2 現行ルートでの広場再整備案に関する意見

(1) 路面電車の広場への進入方法について

図 2-1 現行ルート進入方法検討図

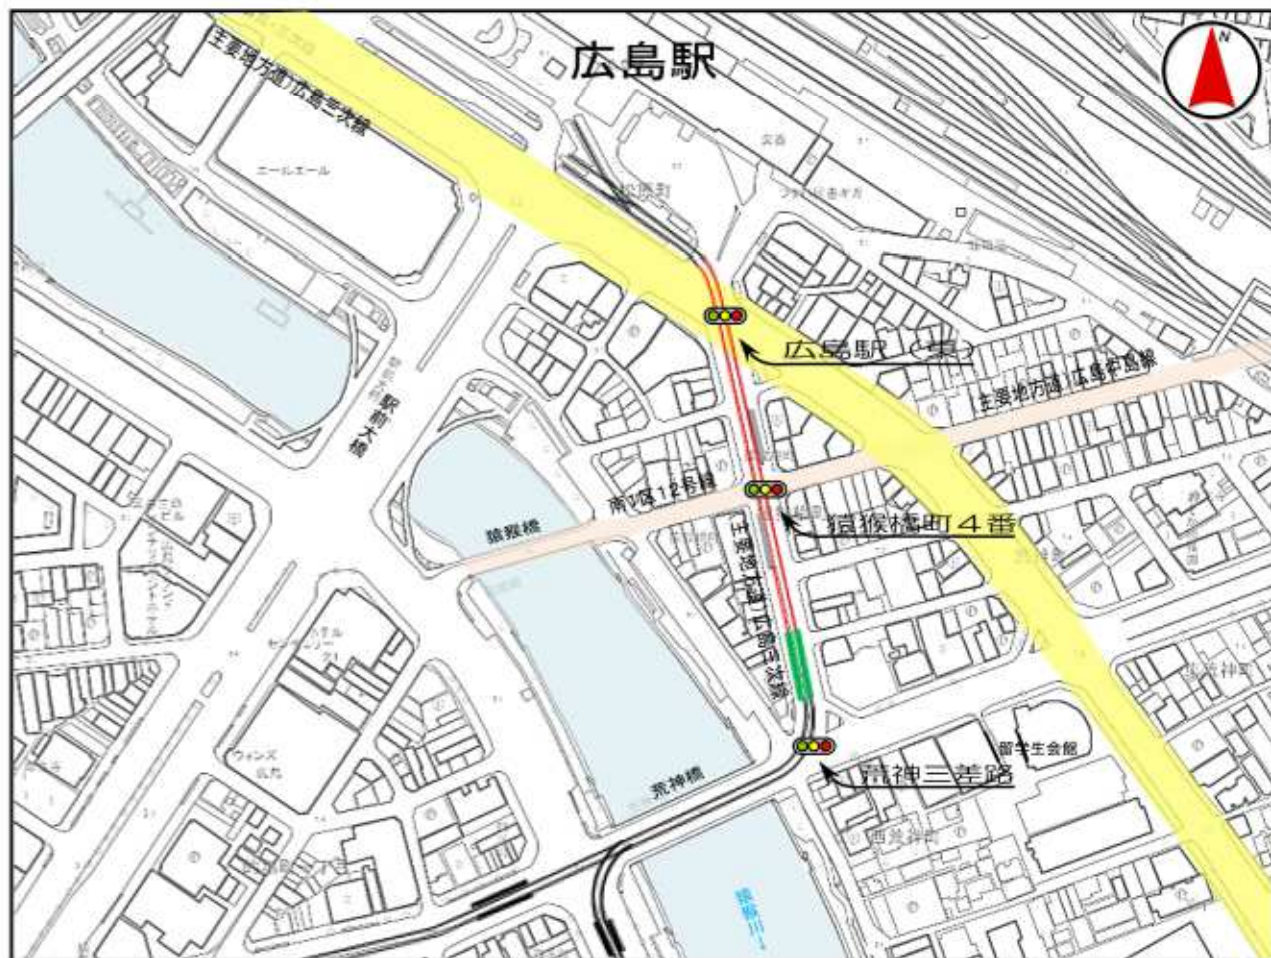
- ・ 現行ルート案で路面電車の立体化を検討すべきではないか。
- ・ 現行ルート案で路面電車を高架にする場合、猿猴橋町4番交差点（西国街道）で車両の高さ制限が必要とのことであるが、乗用車しか通っていない路線であり、基準（道路構造令）を守る必要はない。

猿猴橋電停から最急勾配で高架化した場合においても猿猴橋町4番交差点において、車両通行箇所における高さが2.8mとなり、道路構造令で定める建築限界（高さ：4.5m以上）を確保できず、大型車両（トラック、バス）が通行できません。

道路構造令の建築限界は、車両等の交通の安全を確保するために規定されており、順守する必要があります。
